febi
186067

Blue Print
ADBP210171

To Fit
Ford Transit IV
2006-2014,
Transit V 2014-
RWD and 4WD

Oil Filter Housing with oil filter and oil cooler

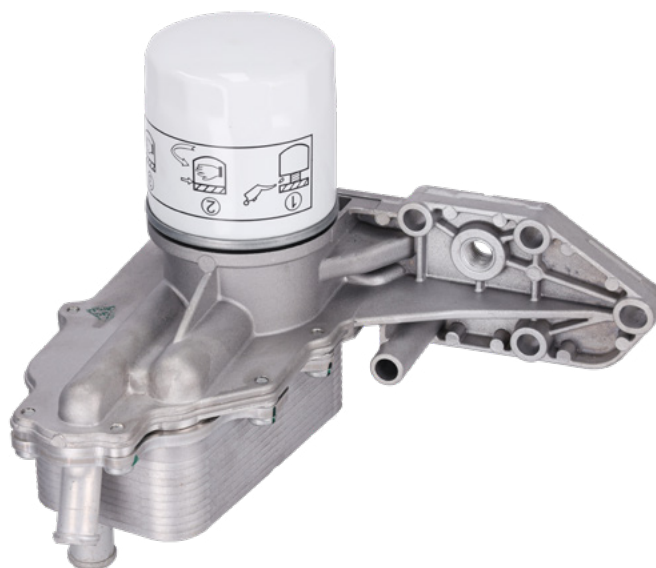
This replacement oil filter housing follows the current updated design from the vehicle manufacturer. Therefore, it is possible that the part being replaced is of a different design to the original fitted to the vehicle. The main visual difference is the change of oil filter from a paper element to a metal spin-on oil filter. The service replacement oil filter part numbers are Blue Print ADJ132127 or febi 108328 for this updated housing.
